# 概念：鉛冷却高速炉

# 概念：ナトリウム冷却高速炉 (SFR : Sodium-Cooled Fast Reactor System)

# 概念：溶融塩炉

# 現在研究が進められている技術オプション

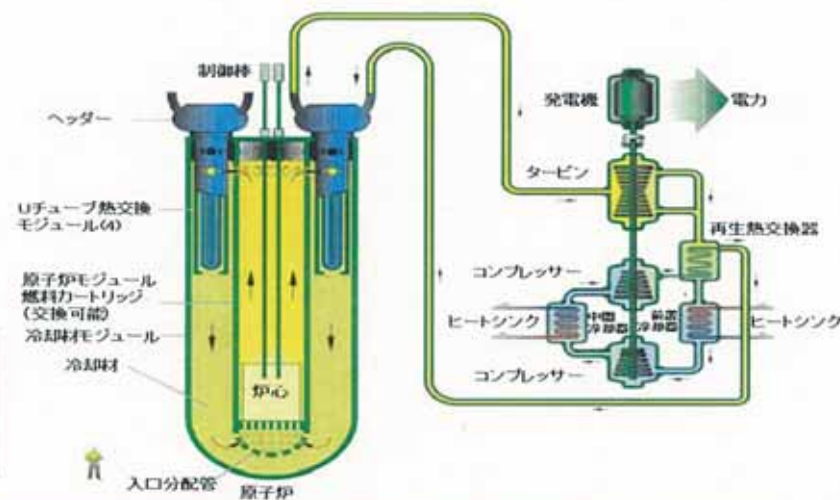
GenIV炉は2030年頃以降に実現するものであり、『GenIV炉ではないが』との断わりは不要

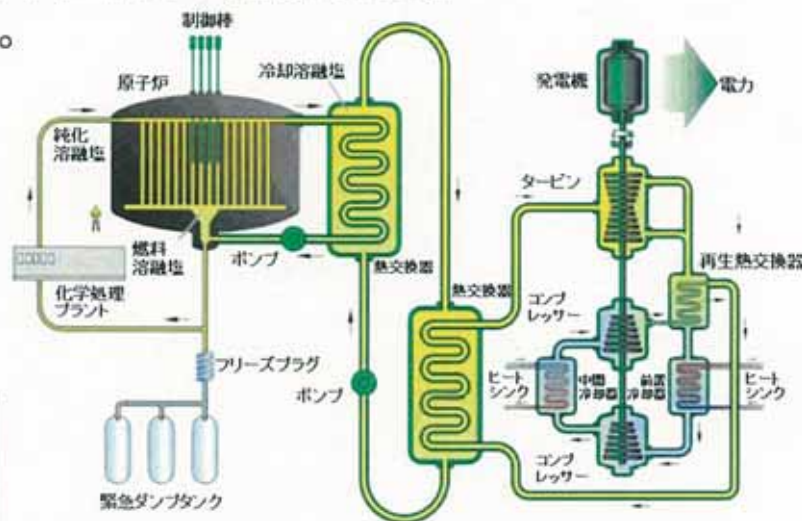
GenIV炉は2030年頃以降に実現するものであり、『GenIV炉ではないが』との断わりは不要
